Nábřeží řeky Svatky - Realizace protipovodňových opatření
města Brna – etapy VII a VIII (ORG 5344)

ZMĚNOVÝ LIST

ZL 28

SO 08.23 Přesun školního hřiště

SKLADBA S2
 sportovní povrch EPDM 10 mm
 různá podložka litá 35 mm
 směs pryže s PUR pojivem
 zakalení povrchu šetrkodrů 0-4 15 mm
 šetrkodrů hutnější 0-32 50 mm

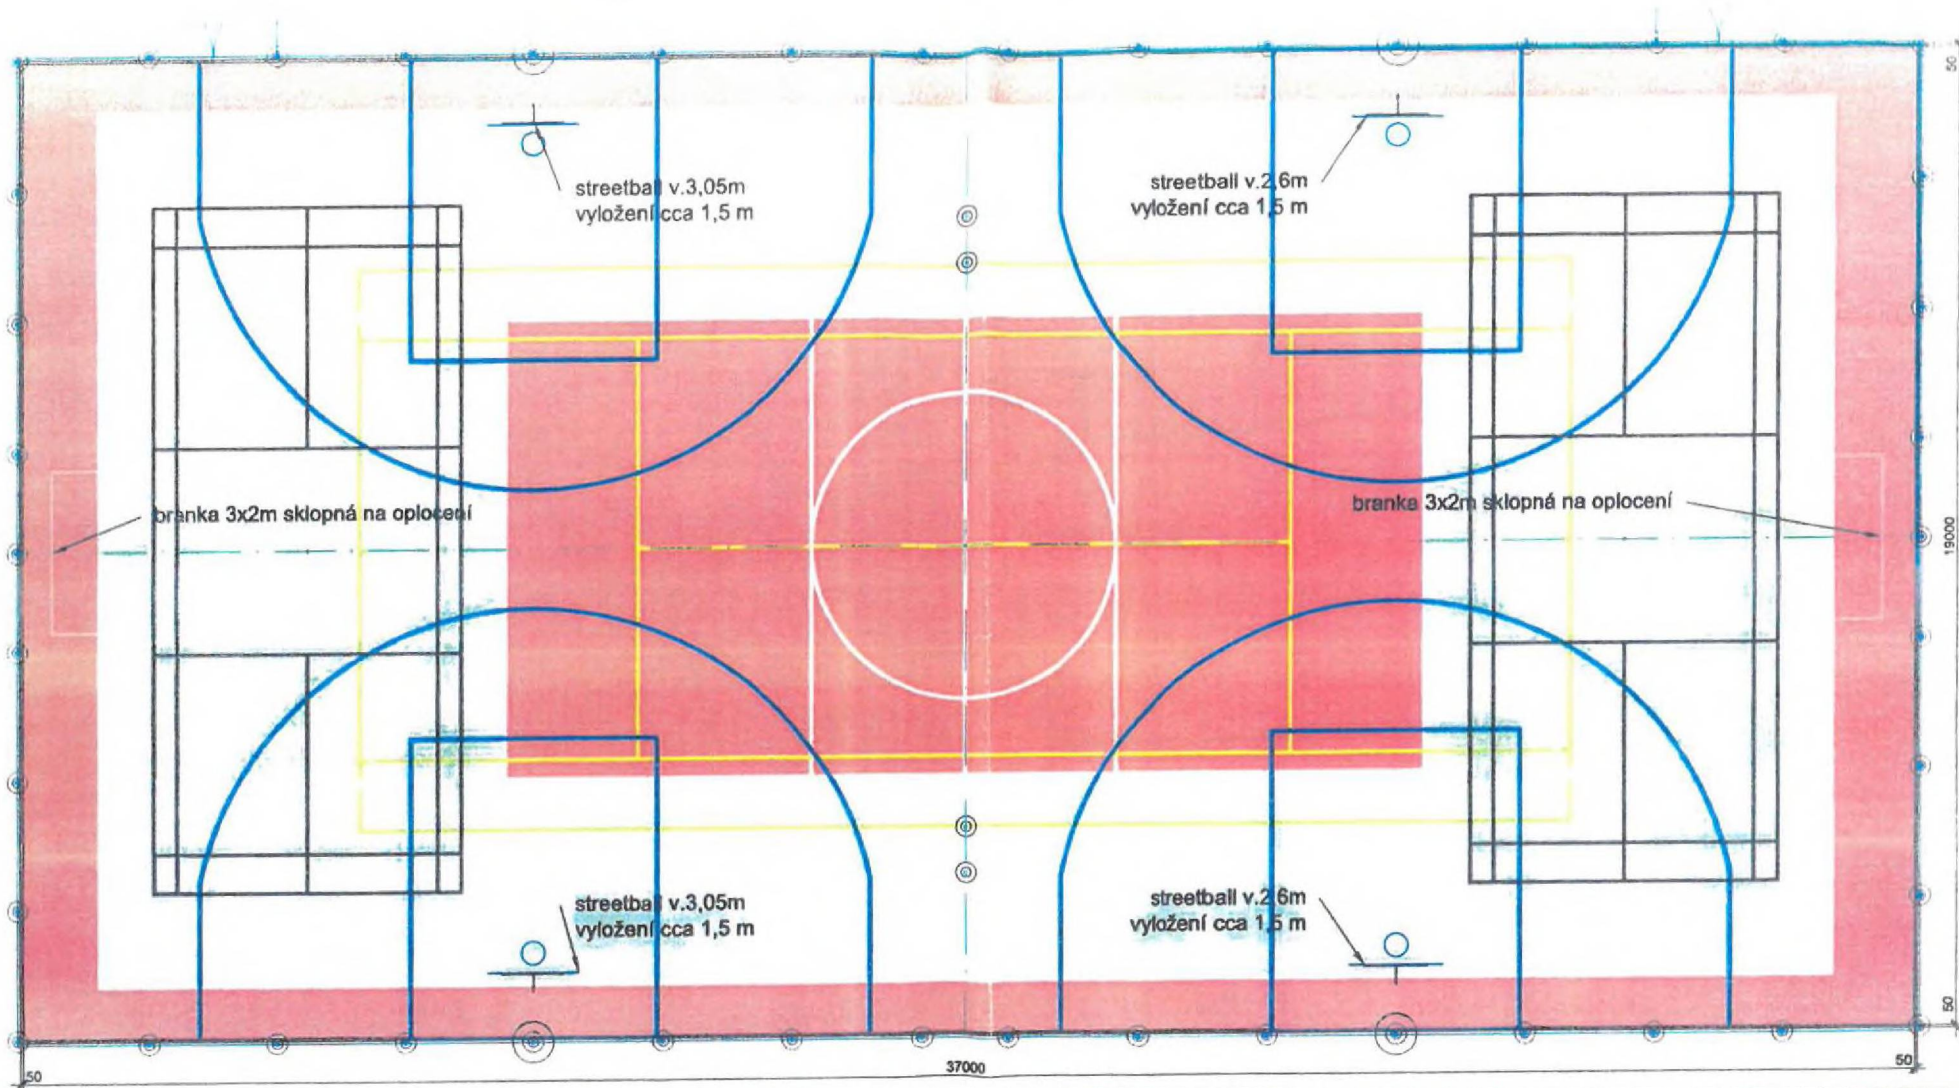
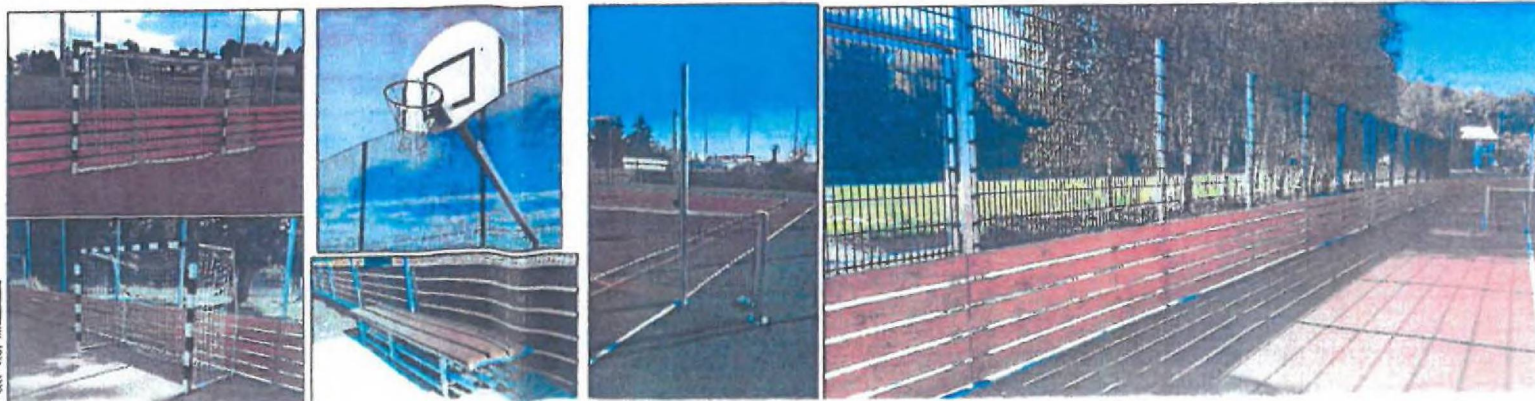
Povrch sportoviště je tvořen polyuretanovým povrchem EPDM, v tloušťce 10 mm.

Celková skladba hřiště je následující:

barevné EPDM	10 mm
pružná podložka litá	35 mm
štěrkodrt' frakce 0-4mm	15 mm
štěrkodrt' frakce 0-32mm	50 mm
drcené kamenivo 32-63mm	160 mm
štěrkodrt' 0-63mm	50 mm
geotextilie	
zhuťněná pláň

11.7.2023 Technické řešení je za TDI i zhotovitele bez připomínek, probíhá kontrola VV rozpočtářem (Bkom).
Za kontrolu VV zodpovídá TDI
